Parco Naturale delle Capanne di Marcarolo

### ALLEGATO TECNICO

Oggetto: progetto definitivo "Dove finiscono le Alpi" - Chiesetta e rifugio del Monte Tobbio. Lavori di restauro e allestimento impiantistico ad uso turistico-escursionistico del rifugio sito nella sagrestia. Richiesta di valutazione di incidenza e di verifica di compatibilità con il Piano d'Area.  
Istanza inoltrata dalla Provincia di Alessandria, prot. n.424 del 17.04.2014, integrata da approfondimento progettuale, prot. n.463 del 30.04.2014.

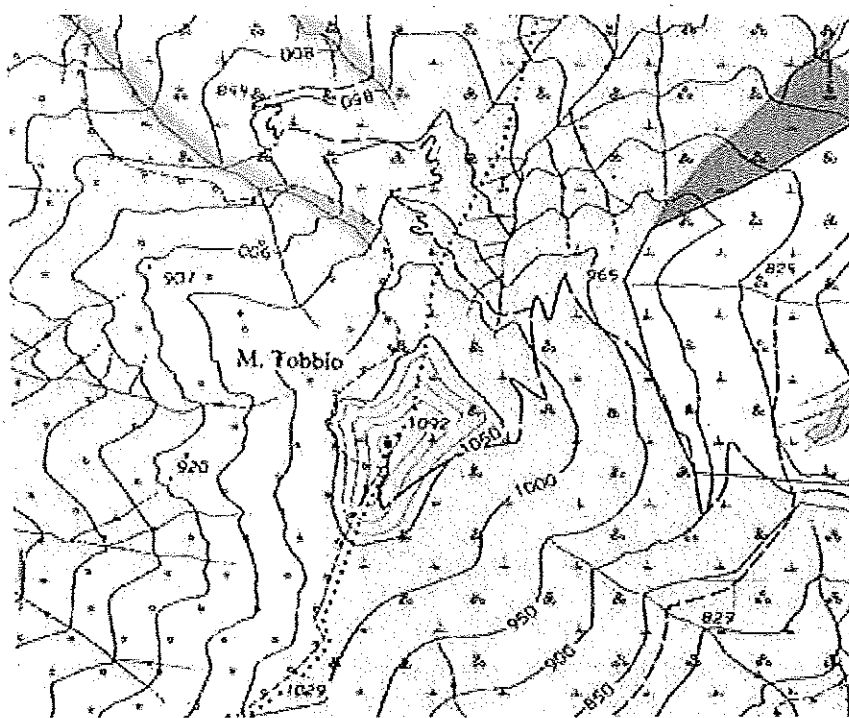
2. A breve distanza dallo spigolo SO dell'edificio (area evidenziata in rosso nell'immagine che segue), tra la linea di crinale ed il tratto finale del sentiero, in corrispondenza di un'area interessata da roccia affiorante ed erosione localizzata, verrà realizzato su un battuto di cemento liscio un volume tecnico seminterrato (4 x 5,7m) con struttura in legno rivestita in pietra locale posata a secco, emergente dal terreno per un'altezza massima di 1,8 m. La copertura sarà costituita da un tetto fotovoltaico ad una falda orientata ed inclinata parallelamente al versante, in materiali opachi al fine della massima mimetizzazione. Tale locale sarà organizzato internamente in modo da poter alloggiare le apparecchiature necessarie al funzionamento dell'impianto di filtrazione e rilancio delle acque provenienti dalla cisterna di raccolta esterna presso il rifugio, le batterie di accumulo dell'impianto fotovoltaico, una scorta di legna da ardere.

Si chiede di ridurre al minimo indispensabile la larghezza della scalinata in pietra a secco di accesso al volume tecnico e di svilupparne il tracciato per la lunghezza necessaria a collegarla efficacemente al percorso presente a monte, in corrispondenza della linea di crinale. Le pareti della piccola trincea necessaria a raccordare la quota della scalinata con l'accesso al volume tecnico potranno essere sostenute da muretti in pietra a secco o essere rimodellate a scarpata stabile da rinverdire.

Relativamente al collegamento degli impianti idrico ed elettrico tra i due edifici a mezzo condotte interrato, si chiede di valutarne lo sviluppo in corrispondenza dello scavo necessario alla posa della scalinata e del successivo tratto in crinale, al fine di limitare allo stretto indispensabile scavi e movimenti terra su superfici interessate da cotico erboso.

Stralcio Tav. n.1 – Vincoli e destinazioni d'uso -sc. 1:10.000

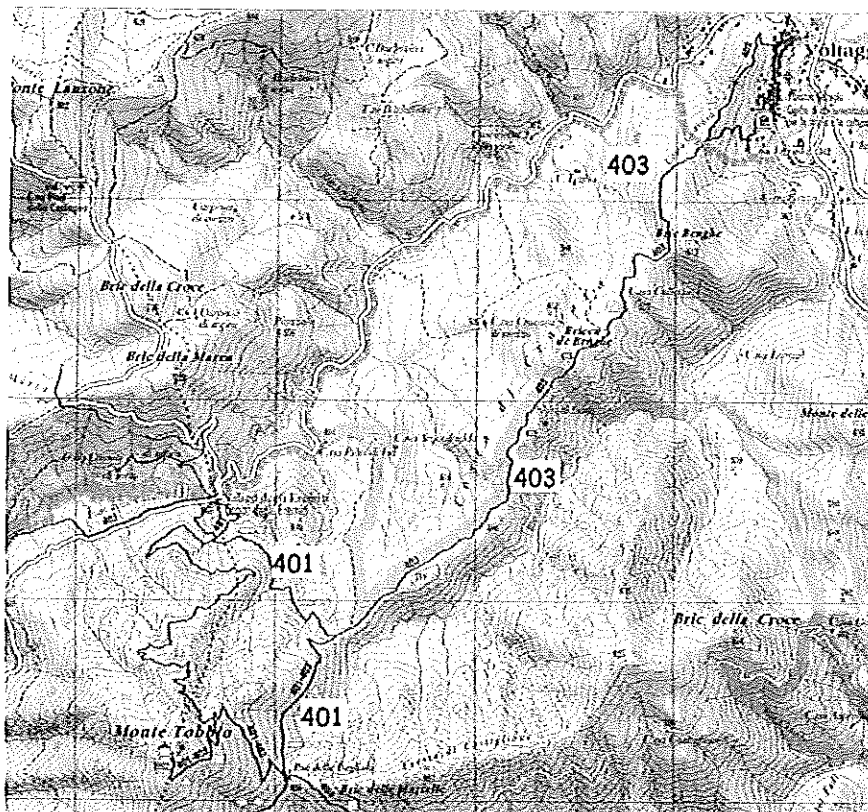
Gli interventi a carico dell'immobile adibito a rifugio e di costruzione del volume tecnico ricadono, a norma del vigente Piano d'Area (Variante approvata con D.C.R. n. 307-52921 il 10.12.2009), in "Aree di potenziale sviluppo di attività agro-silvo-pastorale e zootecnico", come da stralcio cartografico sopra riportato (colore verde chiaro). Tali zone risultano normate dall'Art.26 delle Norme Tecniche di Attuazione (NTA) del Piano d'Area.

Stralcio "carta dei sentieri - Parco Naturale delle Capanne di Marcarolo", sc. 1:25.000

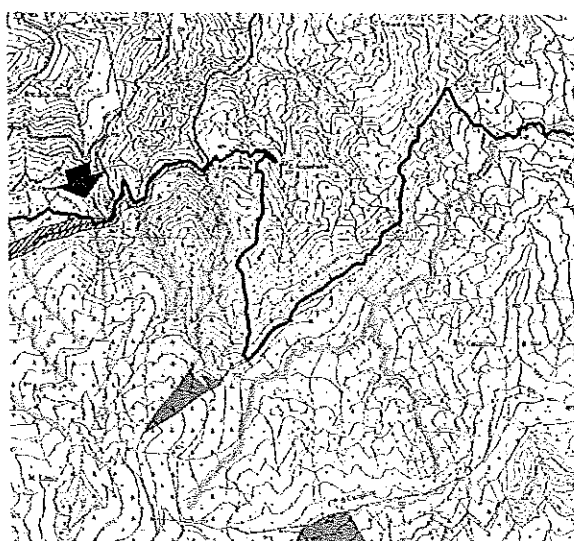
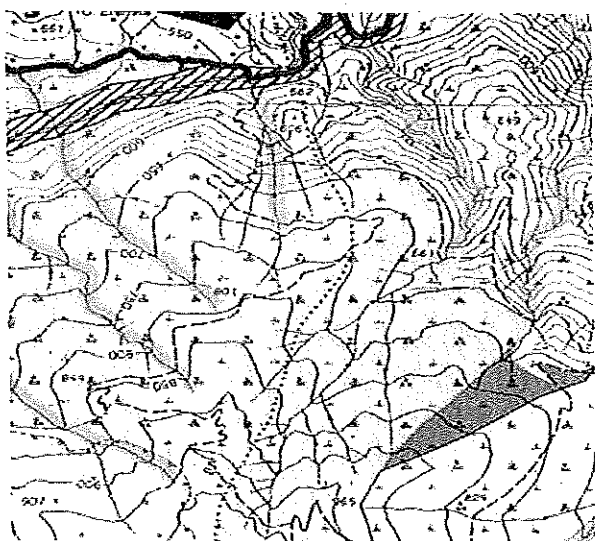
Dal raffronto tra le indicazioni della carta dei sentieri "Parco Naturale delle Capanne di Marcarolo" e la Tav. n.1 di Piano d'Area si evince che i sentieri n.401 e n.403 attraversano "Aree di protezione assoluta" (colore giallo, normate dall'art.13 NTA) e "Aree di potenziale sviluppo di attività agro-silvo-pastorale e zootecnico" (colore verde chiaro, normate dall'art.26 NTA); il primo tracciato ricade interamente all'interno del Parco, mentre il sentiero n.403 corre per un tratto sul confine nordorientale dello stesso per poi uscirne e raggiungere l'abitato di Voltaggio.
